CMOS设计计划与进展

2018-9-28

- 讨论要点：
 - 设计目标
 - 时间表
 - 前端电路优化设计
 - Rolling shutter架构优化设计
 - 零压缩模块优化设计
 - 外围电路模块优化设计
 - 初步设计方案

零压缩模块优化设计

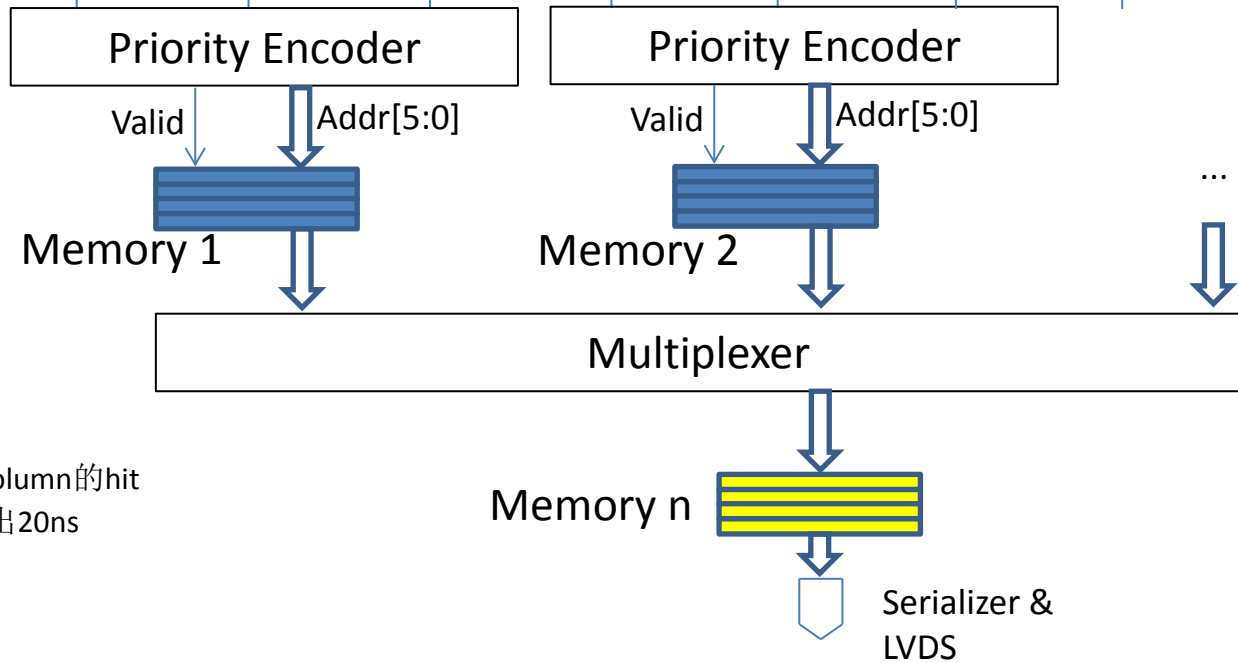
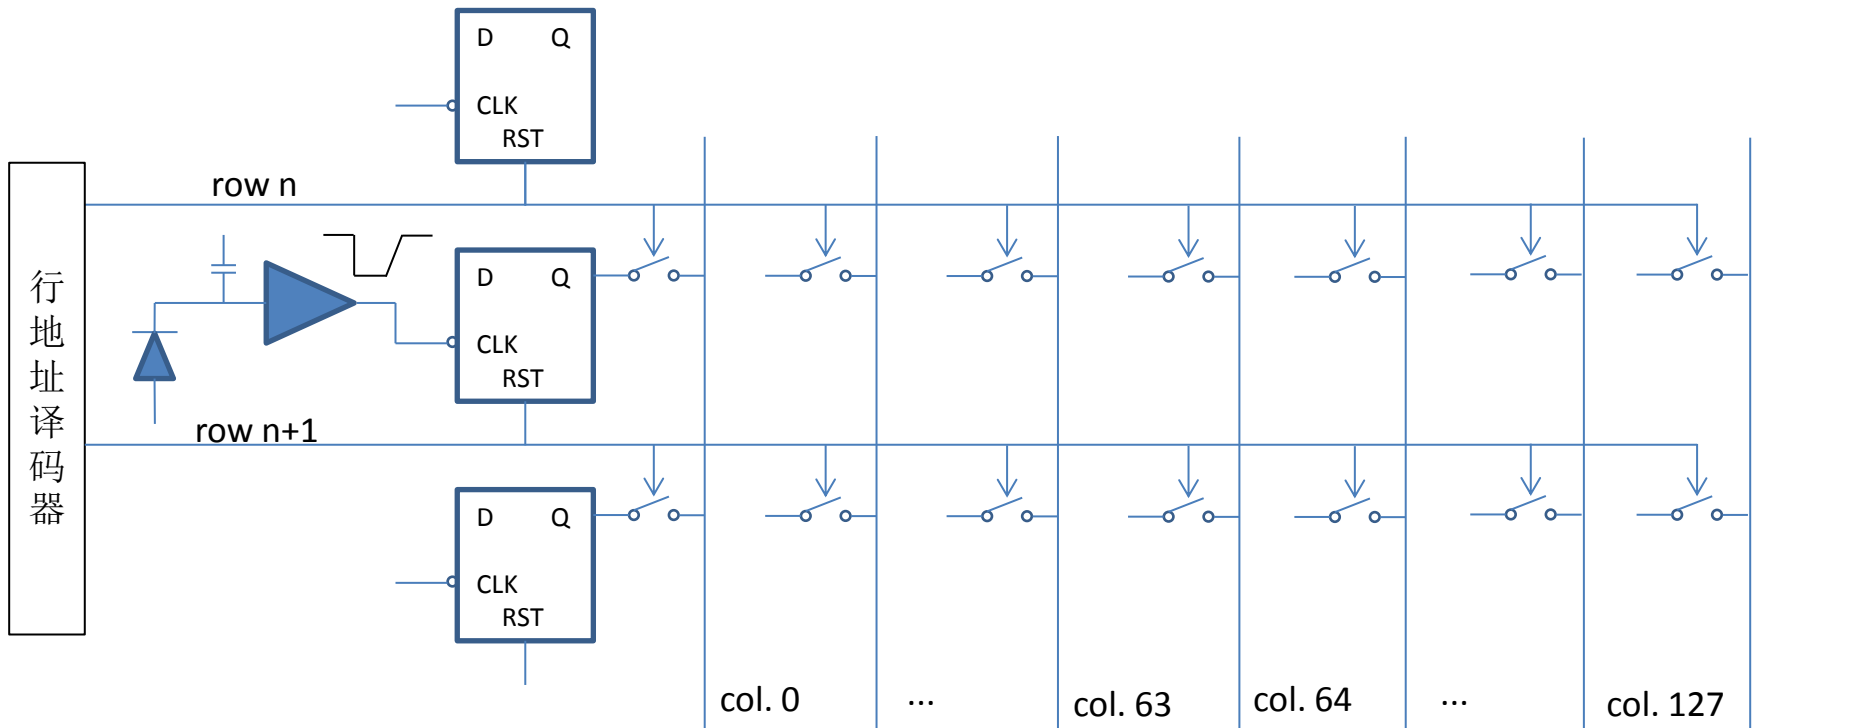
- 孙向明尚未确认肖乐是否承担这部分工作
- 周扬可以参与这部分工作，但没有数字流程的相关经验
